Service Information Sheet- January 13, 2005

AE 497 W

Circuit details: Q 701, C 701 and additional protection diode 1 N 4148 or similar.
 Schaltbildauszug: Q 701, C 701 und die zusätzliche Schutzdiode 1 N 4148 o. ähnlich
 (weitere Unterlagen sind unter www.hobbyradio.de/Amateurfunk) herunterzuladen

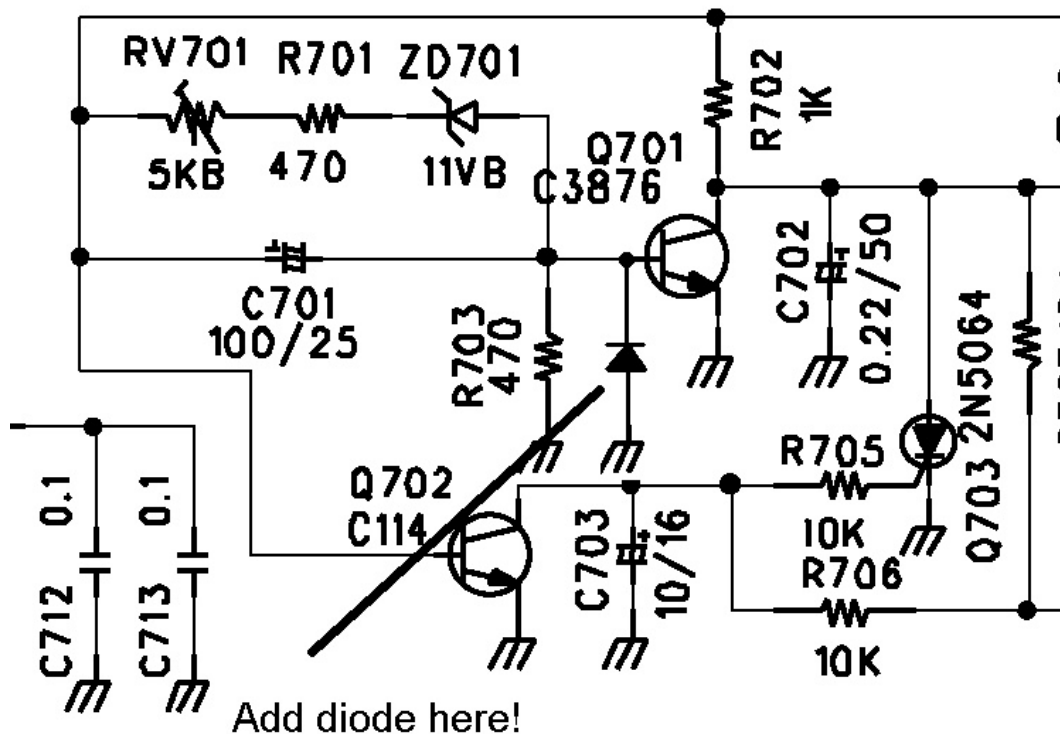
- Problem:** In some cases the internal 13.2 V power supply can become defective.
- Reason:** A capacitor (C 701), which normally should smooth the internal voltage during power up, can under certain circumstances cause a negative pulse to transistor Q 701, when users disconnect the radio from the 230 V power by pulling the cable out of the 230 V outlet, while the radio is still switched on. In the most worse case, this negative pulse can destroy the transistor.

- To prevent the transistor from damaging, an additional diode 1 N 4148 or similar should be inserted according to attached drawing and photo.

The Photo shows the best mounting point for the protection diode. The position of the eventually defective transistor Q 701 is hidden on the photo just behind the upright standing resistor.

- Solution:** In case of defects, transistor Q 701 (SMD part) must be replaced by authorised service technicians only! Users may contact their distributors, not qualified persons should never open the radio. Opening of the radio may result in electrical shock or severe injury when touching open circuits under voltage.
